改善箇所説明図

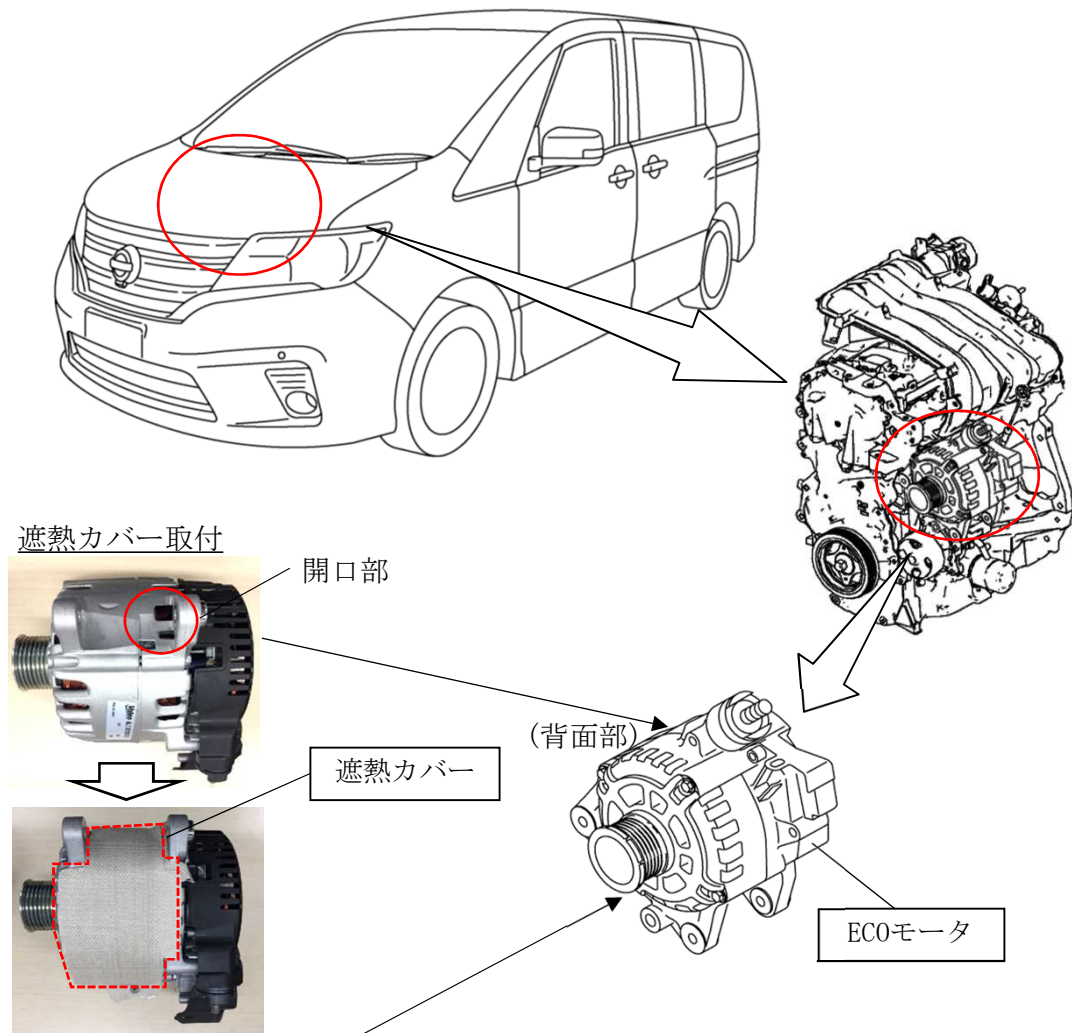
基準不適合発生箇所

アイドリングストップ付車のECOモーターにおいて、内部ベアリングのシール仕様が不適切なため、シール性能が不足し異物が侵入するとベアリングが破損し異音が発生することがある。そのまま継続して使用した場合、ECOモーターが故障しエンジンが停止するおそれがある。万が一、周辺部品に整備時等でこぼれたエンジンオイル等の可燃物がある場合、ECOモーター故障に伴う熱風と火花が開口部から吐出し周辺部品が焼損することがあり、最悪の場合、火災にいたるおそれがある。

改善の内容

全車両、ECOモーターを対策品に交換する。
なお、対策品の準備ができるまでの間、遮熱カバーを取り付け、部品準備ができれば改めて案内し対策品に交換する。

識別：白色のシールをモデルナンバープレートの右横に貼り付ける。
